COMITÉ DE DÉMOLITION

15 décembre 2022

3986, rue Paquette | Saint-Hubert

Élévation latérale

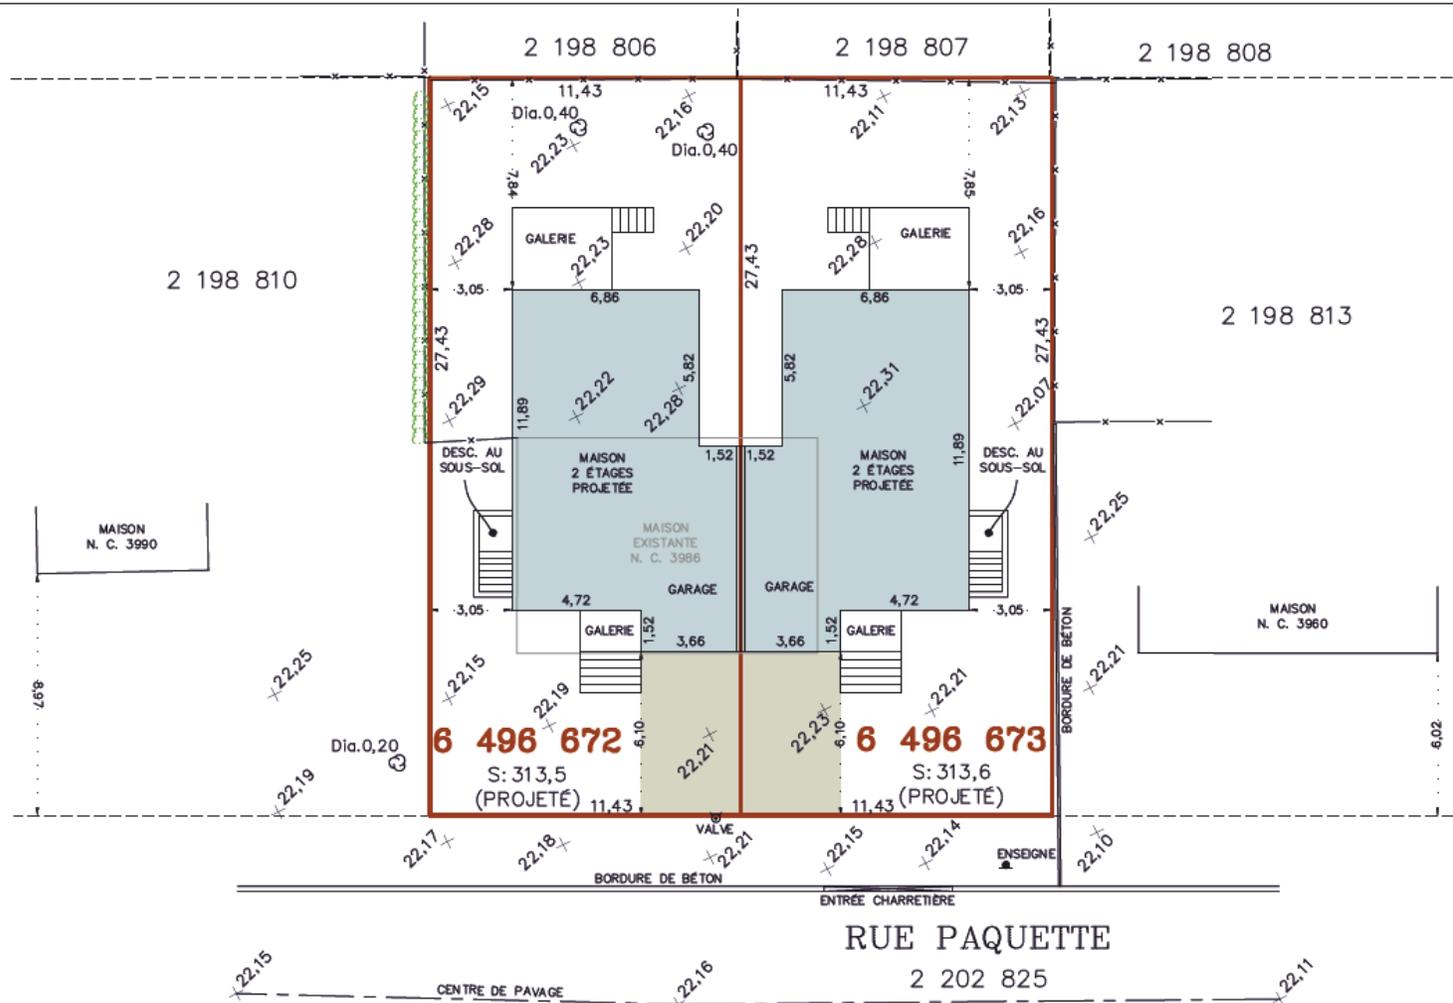
- Considérant la détérioration avancée du bâtiment actuel;
- Considérant la faible valeur patrimoniale du bâtiment;
- Considérant que le coût de restauration est supérieur à la valeur de l'immeuble indiqué au rôle d'évaluation;
- Considérant que les bâtiments voisins sont en implantation isolée et composée de bâtiments de type bungalow d'un étage;
- Considérant que le programme de réutilisation du sol proposé ne s'intègre pas adéquatement au voisinage.

- 2° que la réalisation du programme de réutilisation du sol dégagé respecte les conditions suivantes :
 - 2.1° Le mode d'implantation doit être de structure isolée;

- 2.2° La proposition architecturale doit présenter des caractéristiques architecturales traditionnelles qui prennent appui sur les caractéristiques dominantes des bâtiments environnants et significatives du milieu d'insertion;

- 2.3° La volumétrie, telles la largeur, la profondeur, la hauteur du rez-de-chaussée et la forme de la toiture, doit s'harmoniser à celle des bâtiments environnants;

- 2.4° Un garage doit être traité en retrait ou de manière discrète dans l'ensemble. Son importance ne doit pas tendre à dominer la proposition architecturale.
